2021' Φ 17mm SPINDLES UPGRADE

Φ 17mm スピンドルについて、下記の通りご案内致します。

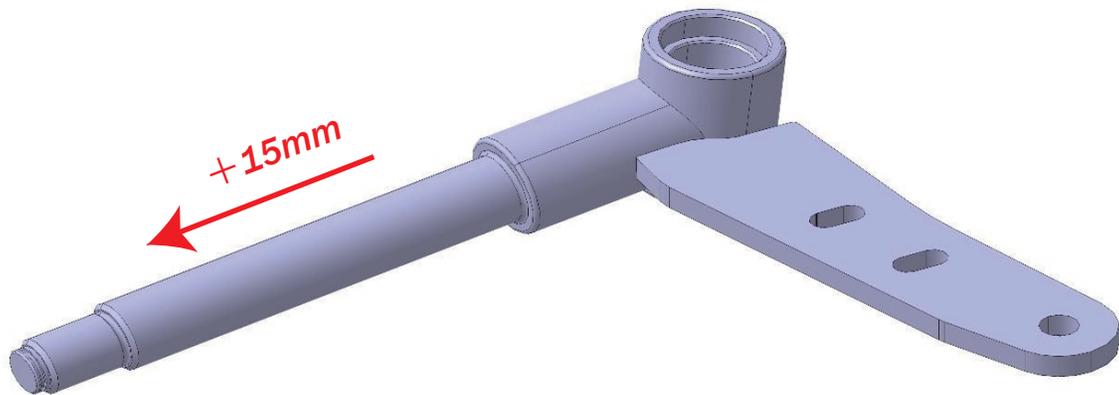
- 1.) MONSTER EVO / BABY KART に標準装着されております、 Φ 17mm スピンドルが、今後 15mm 延長されたタイプへ変更される事となりました。これにより、ウェット・コンディション時など、幅広いセットアップが可能となります。
- 2.) オプション設定の $9,5^\circ$ と 11° は、今後も継続ラインナップ。
- 3.) 今回の仕様変更に伴い、オプション設定のロングタイプ・スピンドルは製造中止となります。
